RÉPONSES À LA SÉRIE 1 DE QUESTIONS ET
COMMENTAIRES DU MELCCFP

Projet éolien Les Jardins

Dossier 3211-12-267

SEPTEMBRE 2025

ATLAS DES VARIANTES ÉTUDIÉES 5/17

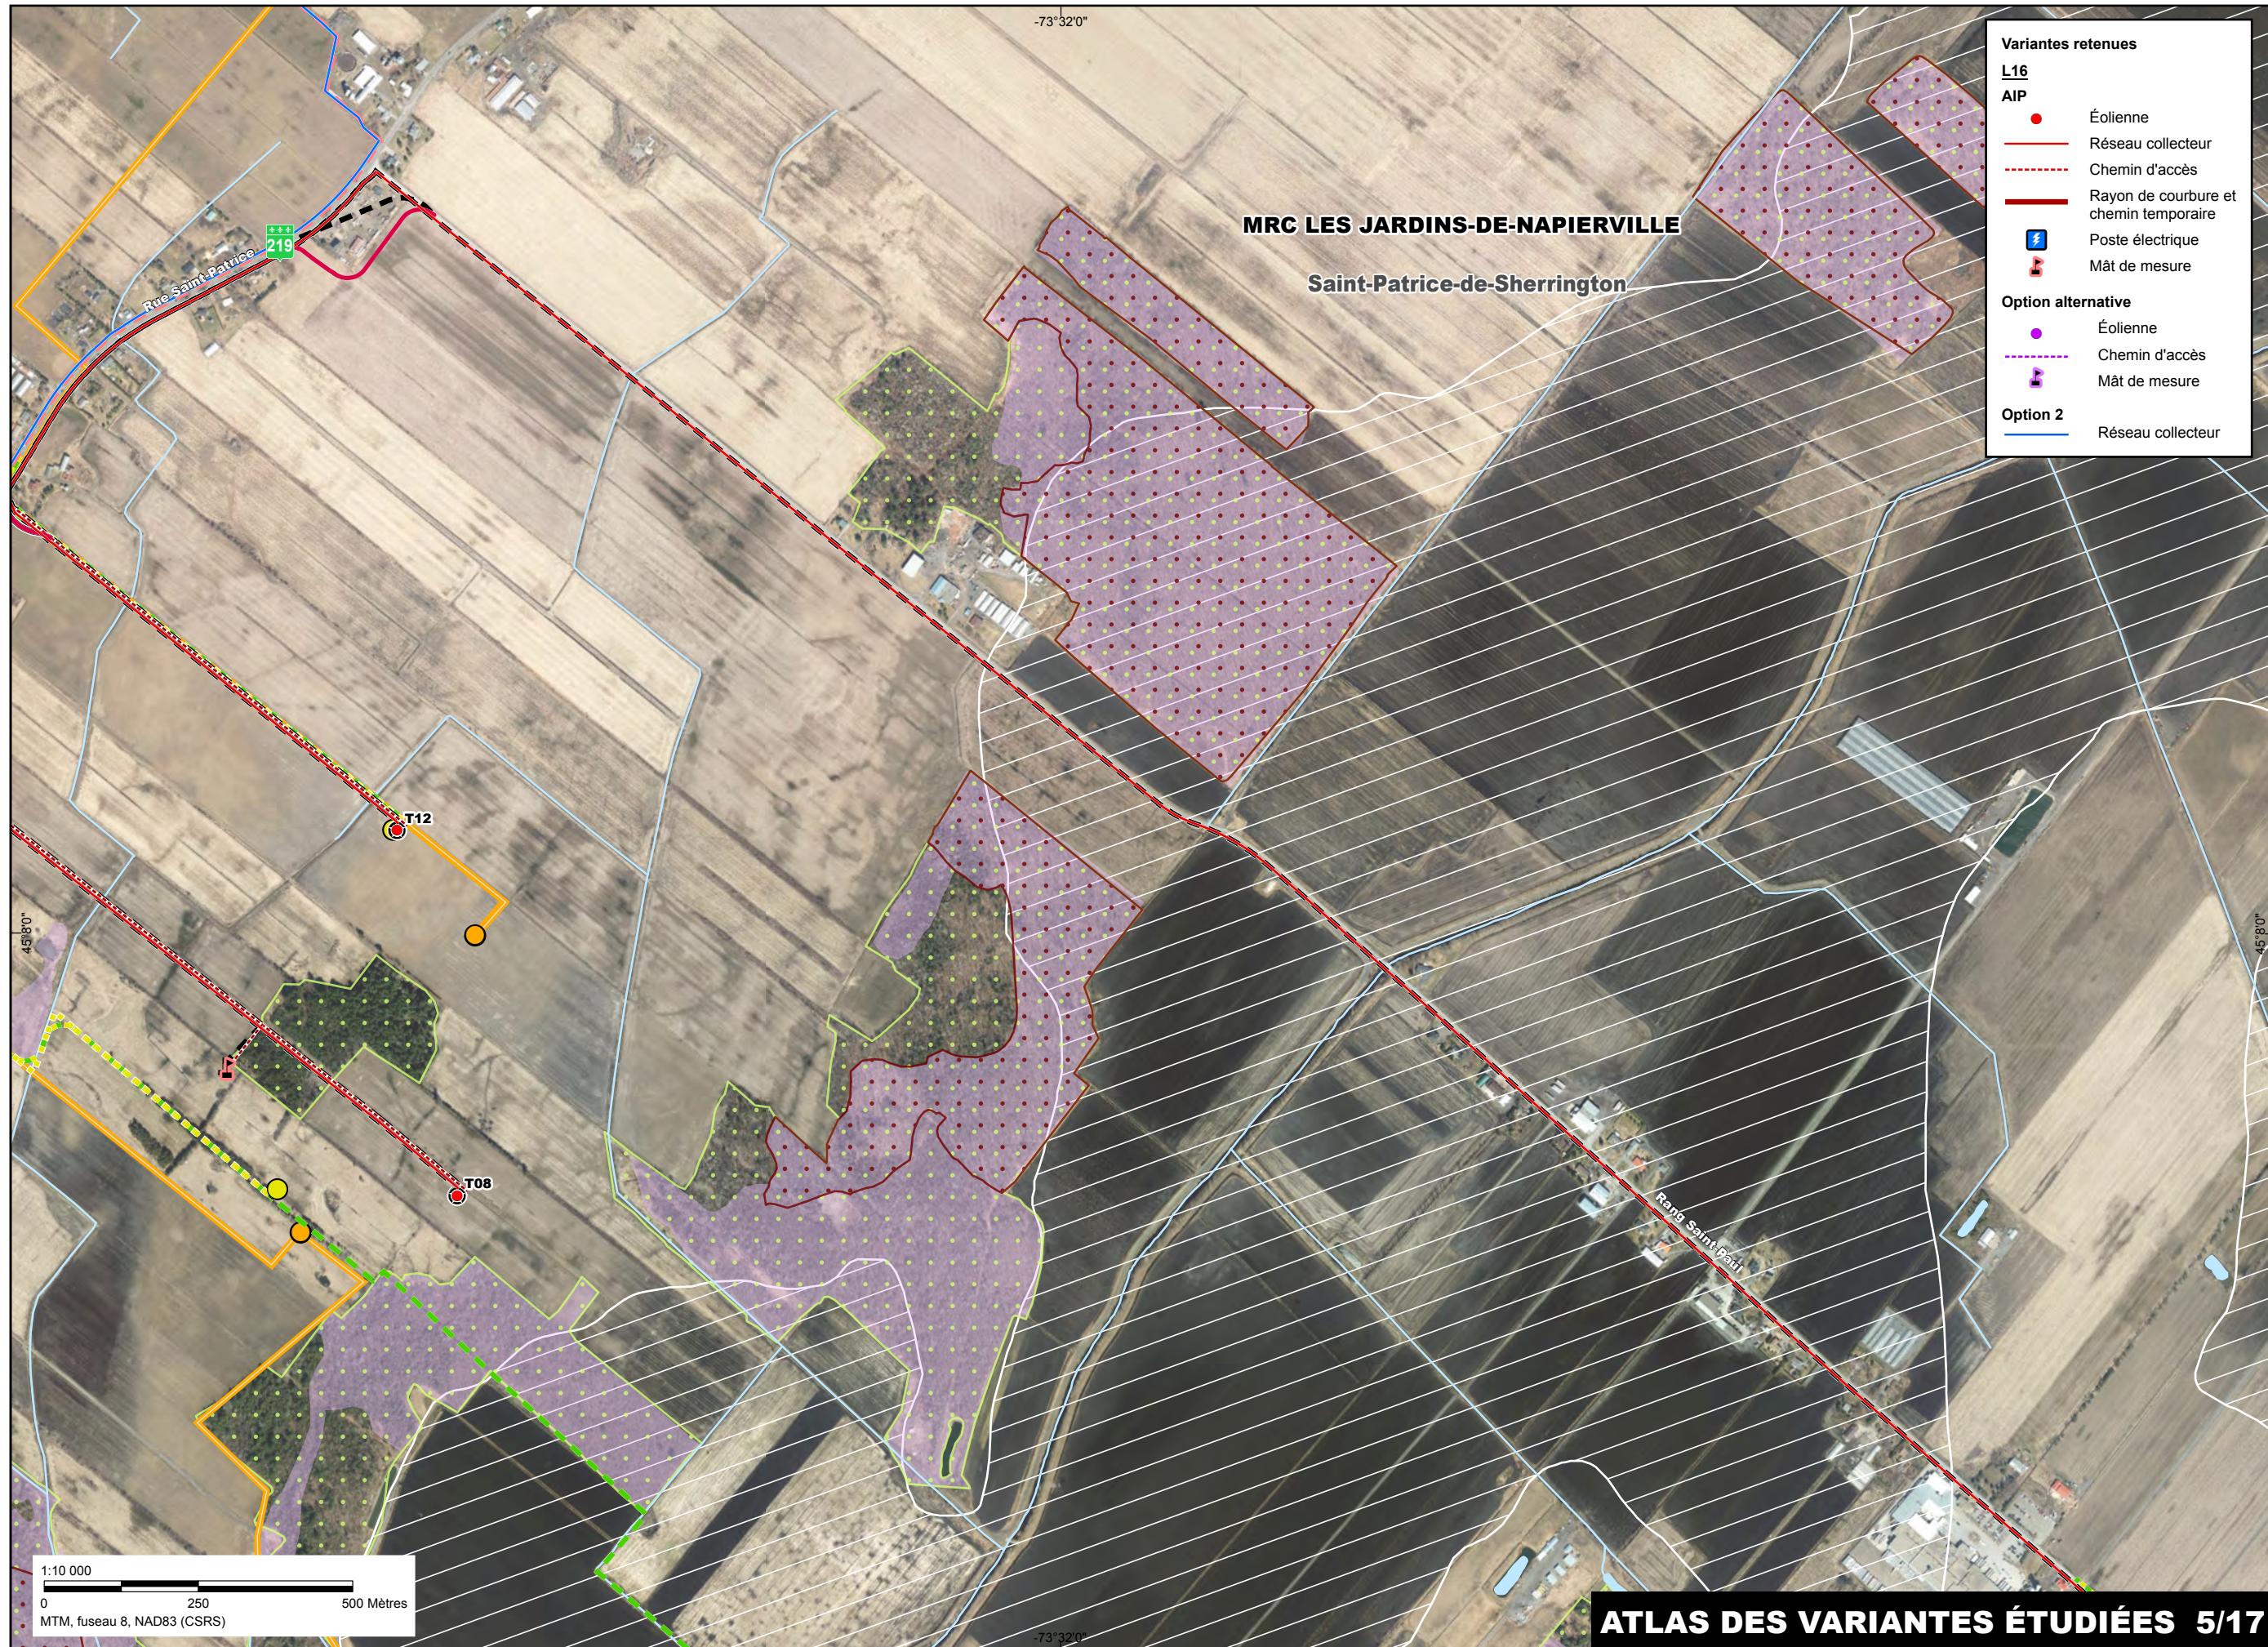
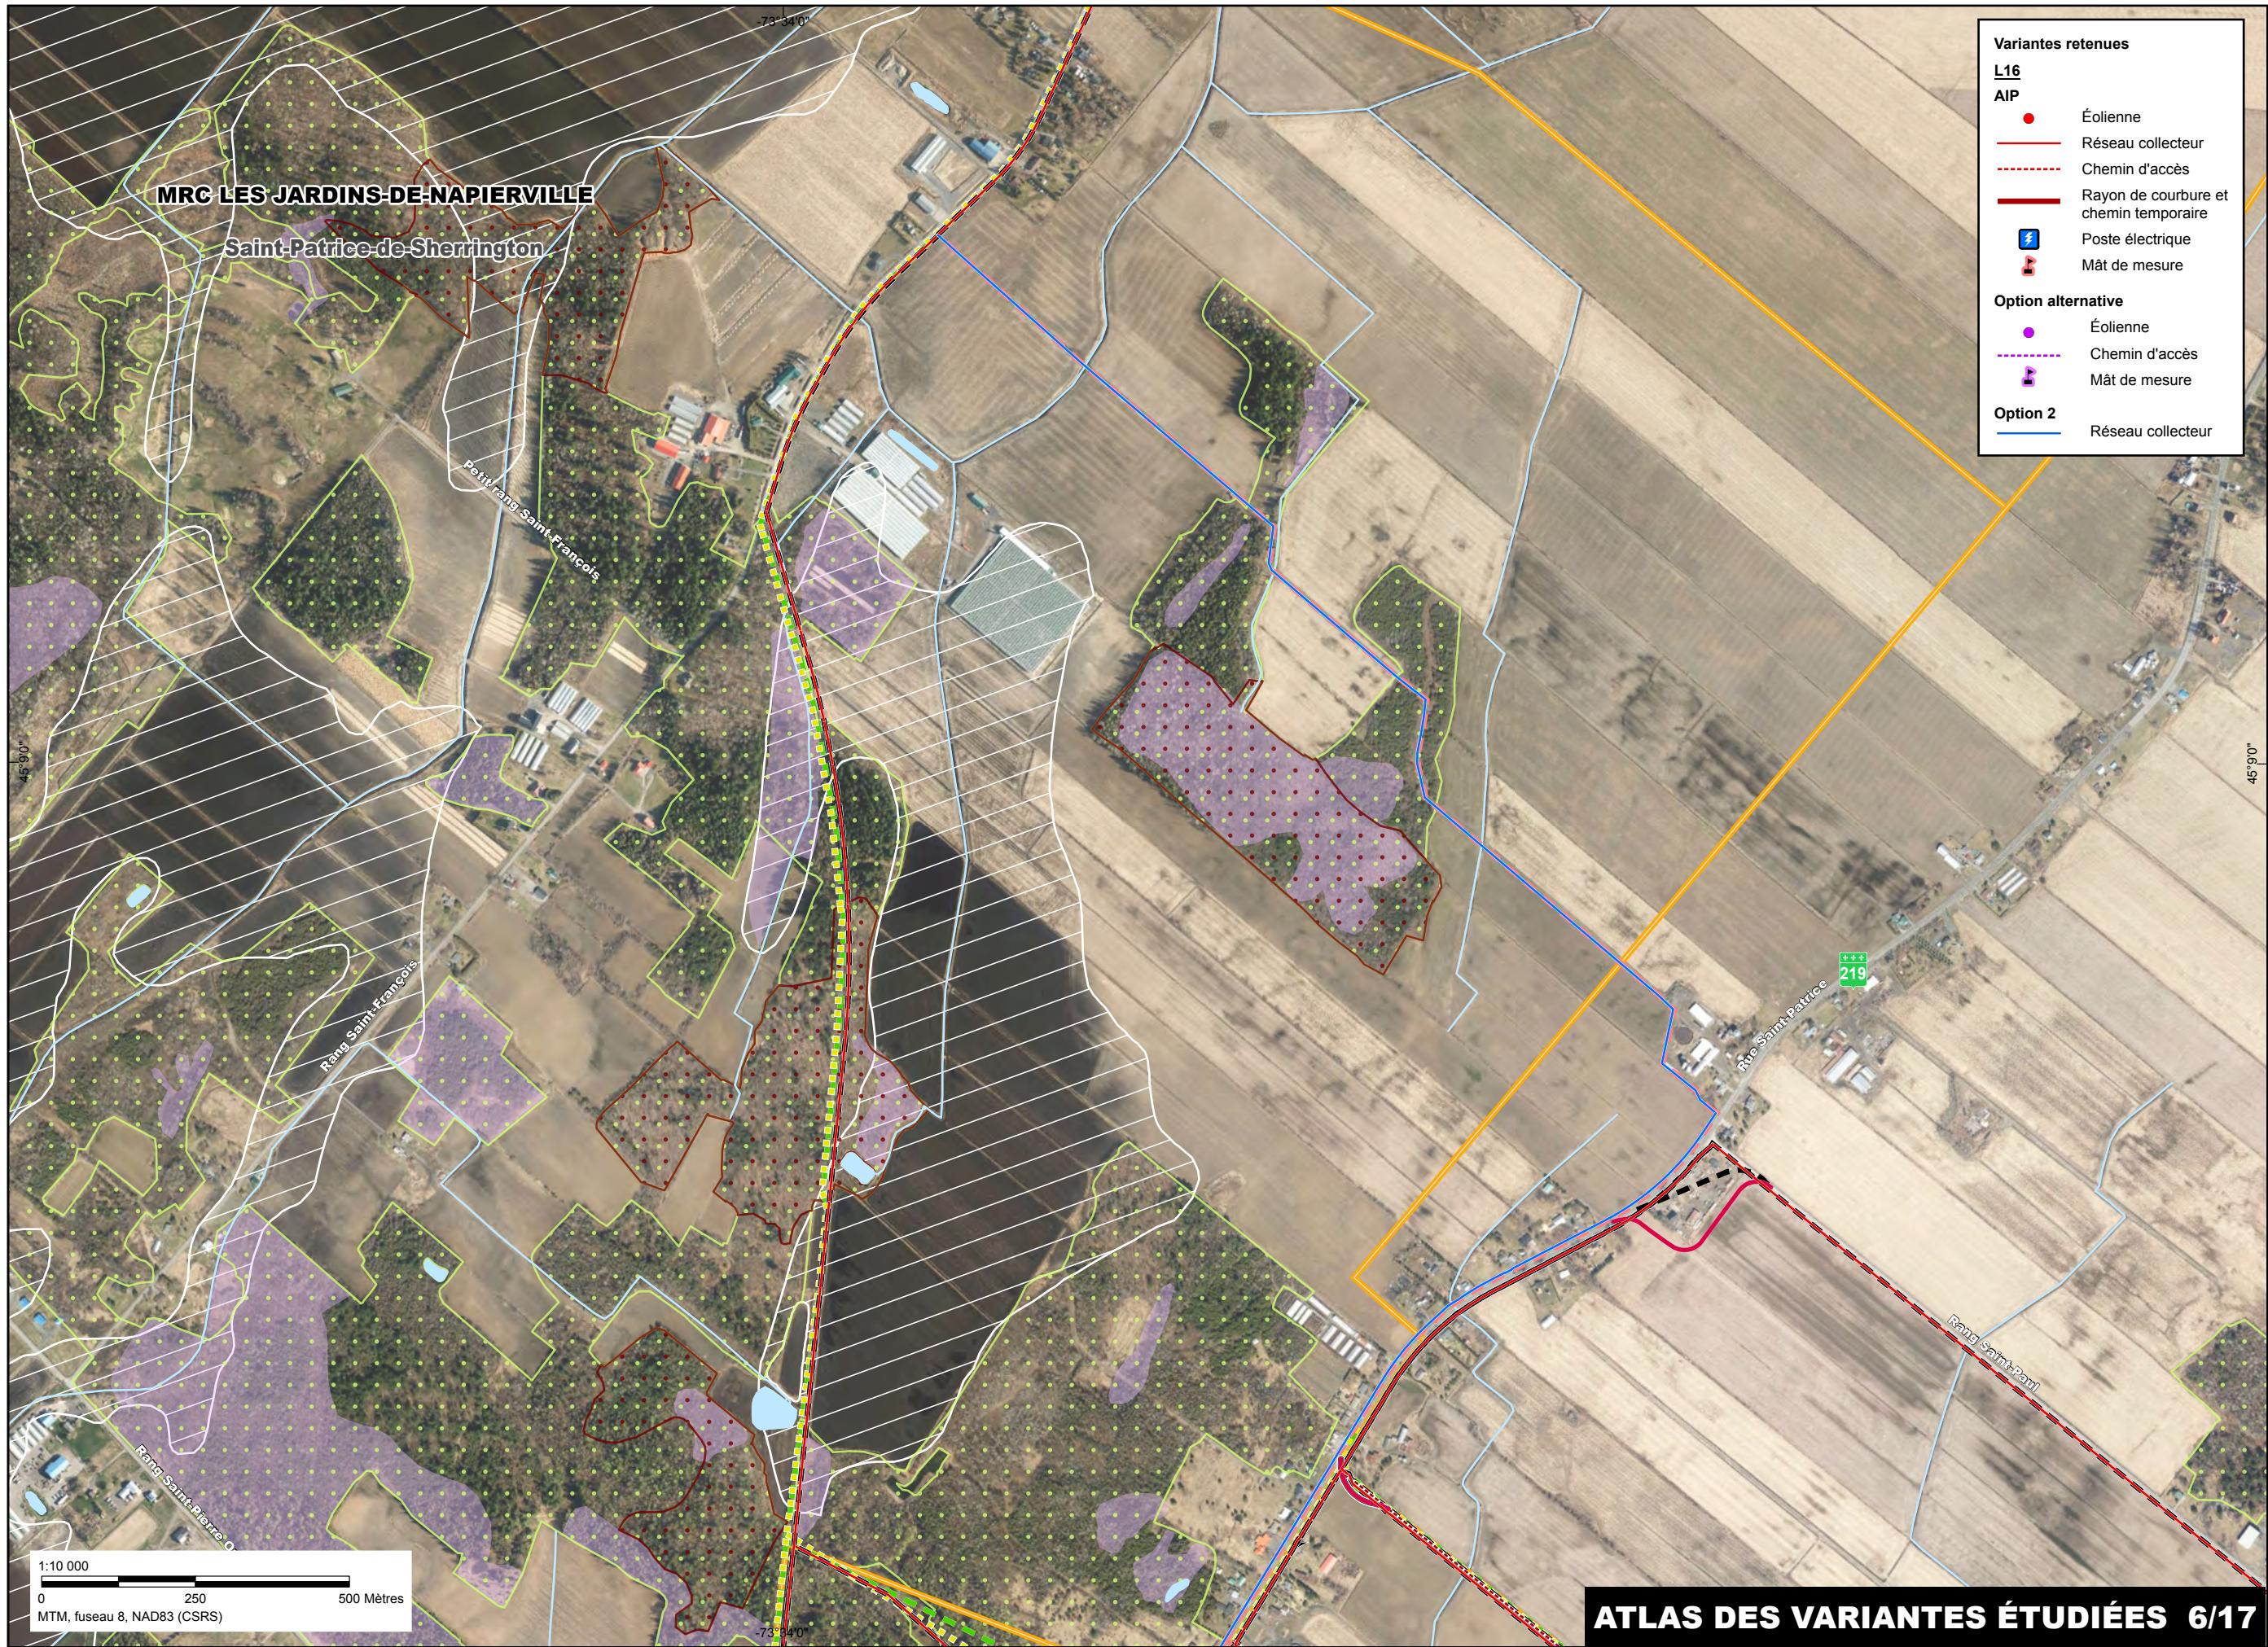
QC - 4 À différents endroits du rapport principal de l'étude d'impact, notamment aux sections 3.1, 3.4, 5.5 et 7, il est question de la configuration du projet et de la prémissse utilisée dans le cadre de l'évaluation des impacts du projet. L'initiateur mentionne notamment qu': « *il est important de mentionner que, pour ne pas surestimer les effets du projet, cette analyse des impacts examine les 21 emplacements potentiels considérés pour l'implantation d'éoliennes, ainsi que le réseau collecteur et les chemins connexes. L'analyse des impacts est aussi effectuée pour un emplacement de mât de mesure et le poste de transformation. L'analyse des impacts présentée dans ce chapitre ne considère donc pas les emplacements alternatifs documentés précédemment. Il est toutefois permis de supposer que, si un emplacement alternatif est éventuellement retenu, les impacts présentés dans ce chapitre seront similaires en termes d'ampleur, de durée et d'étendue. Les impacts relatifs aux emplacements finaux retenus seront confirmés dans les demandes d'autorisation ministérielle* ». De plus, à la section 6.1.1 « Éoliennes », il est mentionné que :

R – 4 Pour la mise à jour de l'évaluation des impacts du projet, le lecteur est invité à lire le chapitre 7 révisé. Le document du chapitre 7 révisé est transmis en document complémentaire aux réponses. Mentionnons que les annexes 7-B, 7-C, 7-D et 7-E ont également été révisées et sont incluses dans le document du chapitre 7 révisé. L'annexe 7-A n'a pas été révisée et cette dernière n'est pas incluse dans le document du chapitre 7 révisé.
